改善箇所説明図

【基準不適合箇所】

不具合発生箇所

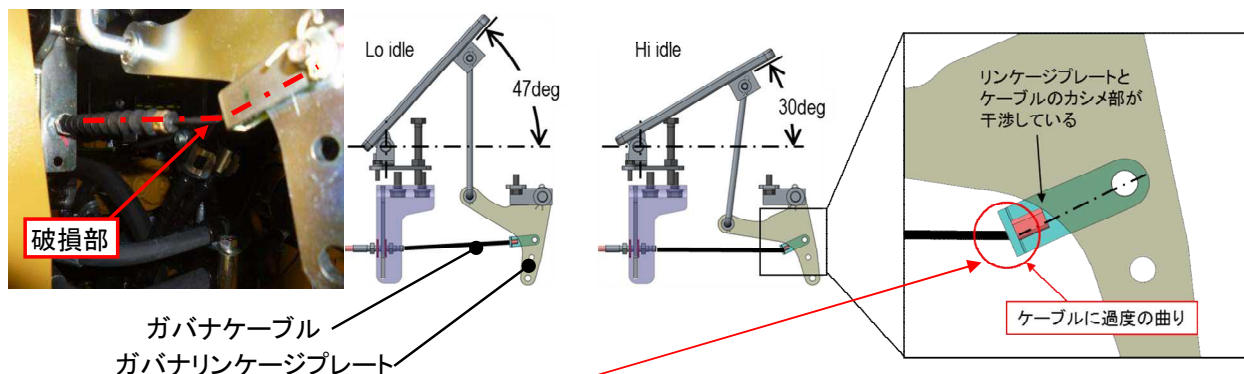
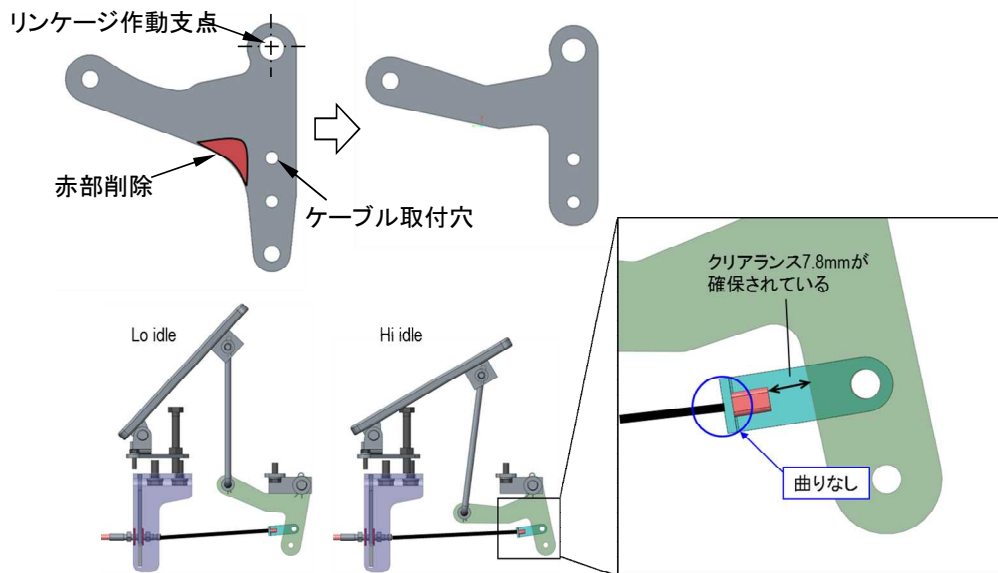
ガバナペダルの踏み込み操作をケーブルの引張り動作に変換するガバナリンクージ。カシメ部とリンクージプレートが干渉して、ケーブルに意図しない曲げが生じることがある

ショベルローダの原動機において、ガバナリンクージプレートの設計が不適切なため、アクセル操作時にガバナケーブルに過度な曲がりが生じることがある。そのため、ガバナケーブルに無理な力が加わり、そのままの状態で使用を続けると、ガバナケーブルが切断し、アクセル操作ができなくなるおそれがある。

全車両、対策型のガバナリンクージプレートと新品のガバナケーブルに交換する。
